### Forum mondial de l'harmonisation des Règlements concernant les véhicules

Règlement ONU n° 58 (Dispositifs arrière de protection antiencastrement)

## Proposition de complément à la série 03 d'amendements au Règlement ONU n° 58

### Communication de l'expert de l'Organisation internationale des constructeurs d'automobiles\*

Figure 3

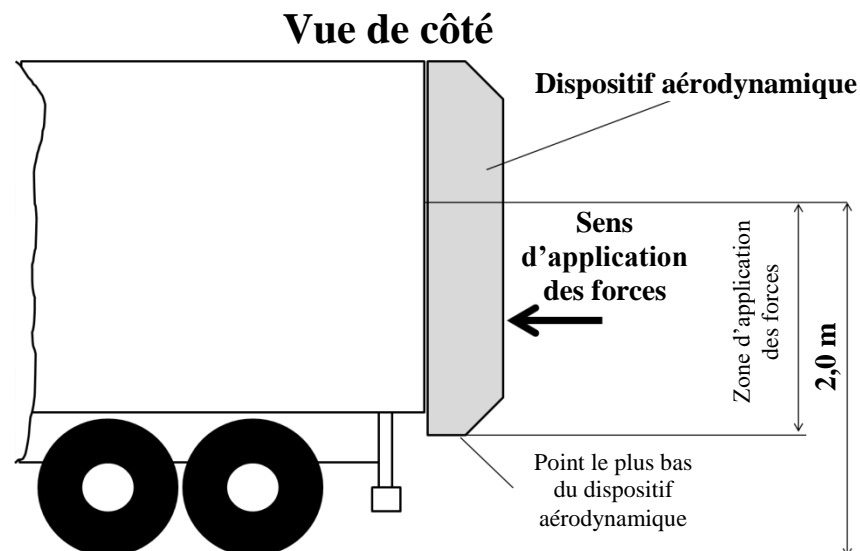
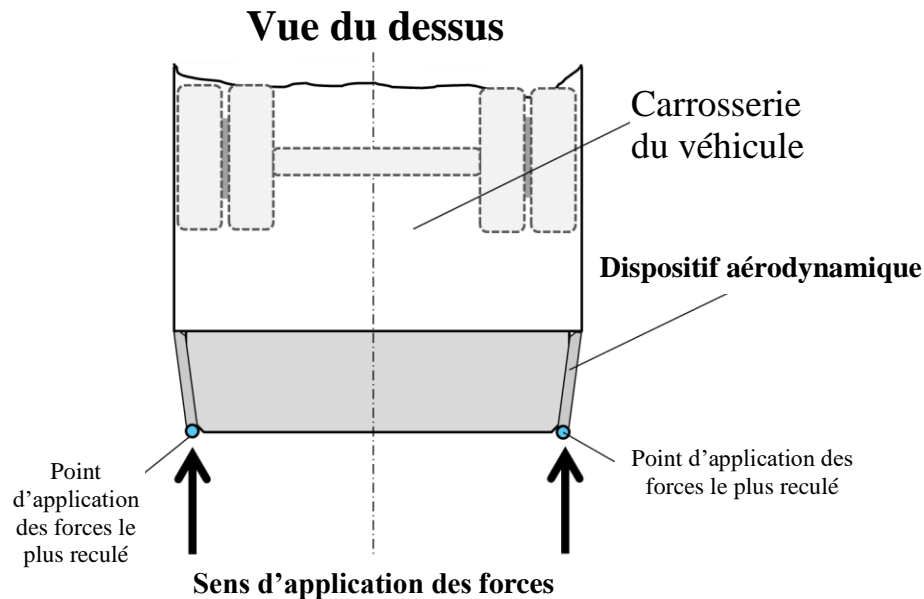
- 5.1.2 Une force horizontale d'une valeur maximale de  $[4\ 000] \pm 400$  N doit être appliquée successivement en deux points situés symétriquement par rapport à l'axe médian du véhicule ou du dispositif sur l'extrémité arrière du dispositif aérodynamique, celui-ci se trouvant à l'état complètement déplié ou non rétracté (voir fig. 3). Le fabricant peut préciser l'ordre dans lequel les forces doivent être appliquées.

9. Les dispositions du paragraphe 5.1.2 de l'annexe 8 visent, d'un côté, à garantir que les dispositifs aérodynamiques soient suffisamment stables (s'agissant, par exemple, de leur résistance aux effets aérodynamiques pendant la conduite et au point mort) et, d'un autre côté, à garantir des valeurs de force permettant de déformer/replier/rétracter le dispositif aérodynamique. Une force de 4 000 N a été retenue pour les essais car on suppose qu'une voiture particulière, dans le cas d'un choc arrière, entre en contact avec le dispositif arrière de protection antiencastrement avant que des éléments du dispositif aérodynamique entrent partiellement en contact avec d'autres parties de la carrosserie pendant la durée du choc (voir les dimensions, notamment la longueur du véhicule entre l'avant et le centre des roues avant).
